OGGETTO: progetto agro-fotovoltaico denominato “FATTORIA SOLARE ERICE”, in continuità delle attività di produzione agricola e pastorale sul sito d’installazione, costituito da un lotto di due impianti di produzione elettrica per una potenza nominale complessiva di 9.292,92 kWp e potenza di immissione in rete di 7600 kW, incluse le opere di connessione alla rete di distribuzione 20kV, da collocare in contrada Pegno snc, Comune di Erice (TP) fgl. 125 particelle 123, 859, 860, 863, 864, 865 e 1099

Procedimento: Istanza di attivazione della procedura di Valutazione di Impatto Ambientale ai sensi dell’art 23 del D.Lgs 152/2006 e ss.mm.ii., INTEGRATA CON LA VALUTAZIONE DI INCIDENZA AMBIENTALE nell’ambito del procedimento di P.a.u.r. di cui all’articolo 27-bis del decreto legislativo 3 aprile 2006, n. 152,

Parere Istruttorio Conclusivo (PIC) n°79/2026 del 13.02.2026

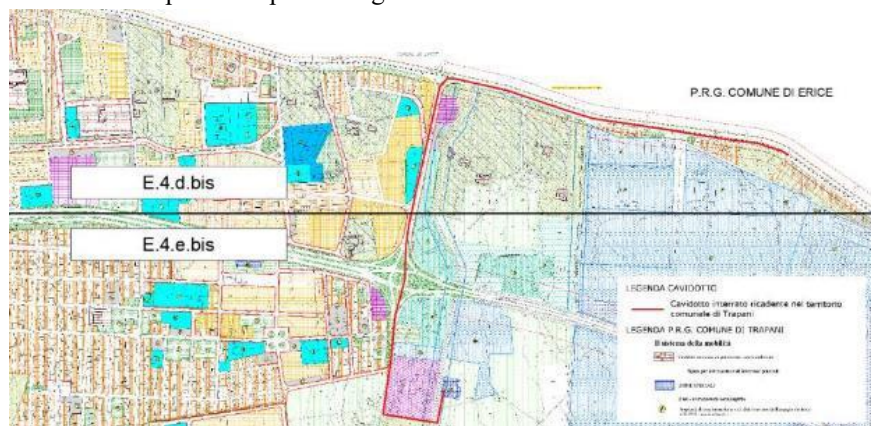
Richiesta di approfondimento n.1

Il Quadro di riferimento programmatico necessita di essere integrato ed occorre dimostrare in maniera dettagliata la compatibilità e coerenza dell'intervento – in ogni sua fase – con:

Controdeduzione alla richiesta n.1:

(ii) Lo sviluppo della connessione mediante cavidotto interrato dal punto di partenza riferito all'area di impianto, ricadente nel Comune di Erice (TP), in Contrada Pegno snc, attraverserà per un tratto del suo percorso il territorio comunale di Trapani sino al raggiungimento della cabina primaria anch'essa interna al territorio comunale trapanese. Al fine di integrare opportunamente il quadro di riferimento programmatico è stato aggiunto il paragrafo 5.5.26 PIANO REGOLATORE GENERALE (P.R.G.) DEL COMUNE DI TRAPANI allo S.I.A. e la specifica tavola RS06EPD0066I1 - INQUADRAMENTO TRATTO DI CAVIDOTTO SU P.R.G. COMUNE DI TRAPANI a supporto dello stesso.

VALUTATO che nell'elaborato RS06REL003211 Relazione Controdeduzioni, il proponente da pagina 2 a pagina 15 riporta articoli e planimetrie per rispondere a quanto richiesto, **l'approfondimento si ritiene superato.**

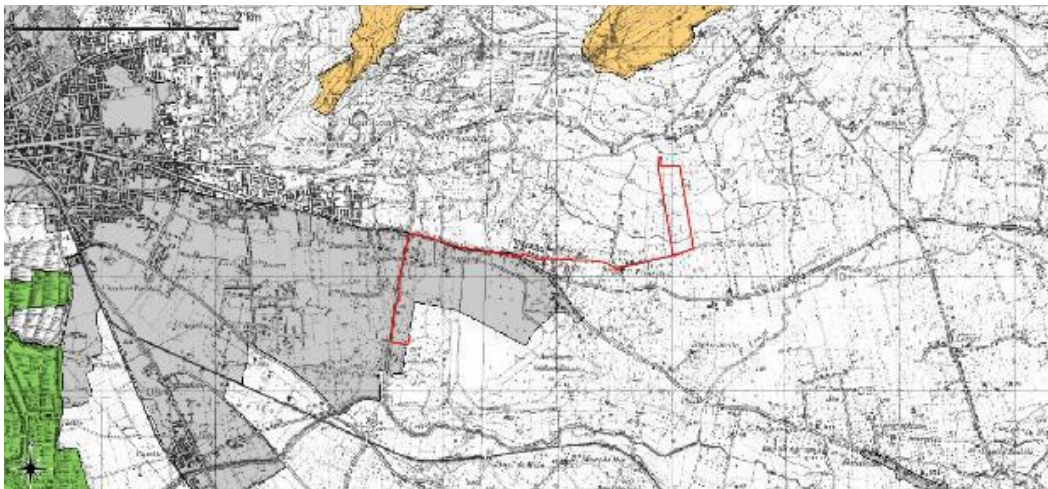
Richiesta di approfondimento n.6

Deve essere prodotta idonea documentazione atta a dimostrare, ove presenti, la salvaguardia: (i) di tutte le aree di impluvio anche minori (rilevabili sulla CTR regionale) e dei fossi di irrigazione, con fasce di rispetto dalle sponde di almeno 10 metri per lato, tutelando altresì la vegetazione ripariale eventualmente presente con interventi di ingegneria naturalistica al fine di mantenere i corridoi ecologici presenti e di assicurare un ottimale ripristino vegetazionale colturale a fine esercizio dell'impianto;

Controdeduzione alla richiesta n.6:

In merito al punto 6 dal Parere Interlocutorio Intermedio CTS n. 37/2023 del 31/05/2023, si specifica che non sono presenti aree di impluvio anche minori (rilevabili sulla CTR regionale) e fossi di irrigazione

VALUTATO quanto dichiarato e prodotto dal Proponente, **l'approfondimento si ritiene superato.**

Particolare del posizionamento della fascia arborea al di fuori della recinzione perimetrale del campo fotovoltaico e dell'integrazione delle porzioni interne al sito di impianto su C.T.R.

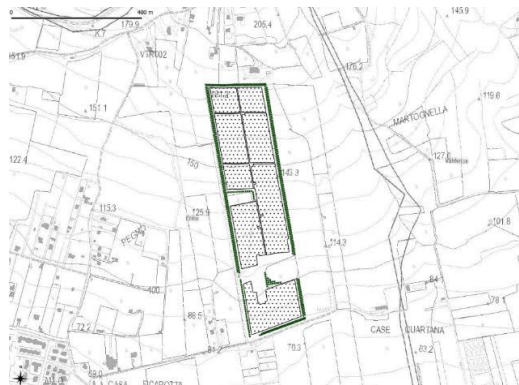
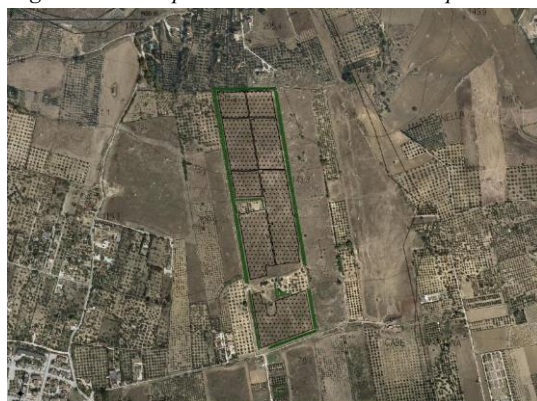
Richiesta di approfondimento n.19

Occorre produrre/integrare appositi elaborati, a scala adeguata, dai quali sarà comunque possibile evincere: (i) il disegno di coerenza della fascia perimetrale arborea posta al margine dell'impianto con il contesto circostante e il pattern del paesaggio di riferimento; (ii) l'ampiezza e l'uniformità della fascia di mitigazione che non dovrà essere inferiore a 10 metri; (iii) la regolarità dell'allineamento al fine di armonizzare il disegno del tessuto antropico colturale; (iv) la forma dell'impianto ed i perimetri dei lotti interessati dagli impianti nel rispetto della tessitura agraria e degli elementi costitutivi del paesaggio (naturali e antropici); (v) il posizionamento della fascia arborea al di fuori della recinzione perimetrale del campo fotovoltaico; In particolare la forma dell'impianto ed i perimetri dei lotti interessati dagli impianti dovranno il più possibile rispettare la tessitura agraria e gli elementi costitutivi del paesaggio (naturali e antropici) e non i perimetri delle particelle catastali, o i limiti derivanti da vincoli normativi (es. 150 metri dai corsi d'acqua) che definiscono segni astratti e non fisici del contesto di riferimento e impatto dell'intervento.

Inoltre, al fine di dettagliare quanto richiesto, con specifico riferimento alla fascia perimetrale arborea posta al margine dell'impianto con il contesto circostante e il pattern del paesaggio di riferimento, si riporta nelle immagini successive, il particolare della forma dell'impianto e dei perimetri dei lotti interessati dall'installazione dei moduli fotovoltaici, tra i quali si implementerà la coltivazione di specie erbacee unitamente alla vegetazione erbacea spontanea, la quale sarà libera di svilupparsi, il tutto nel rispetto, per quanto possibile in relazione alle morfologie dei luoghi, della tessitura agraria e gli elementi costitutivi del paesaggio naturali e antropici.

VALUTATO che nell'elaborato RS06REL0032I1_Relazione_Controdeduzioni_signed, da pagina 70 a pagina 83 il proponente riporta planimetrie e controdeduzioni a quanto richiesto nel PII, **l'approfondimento si ritiene superato.**
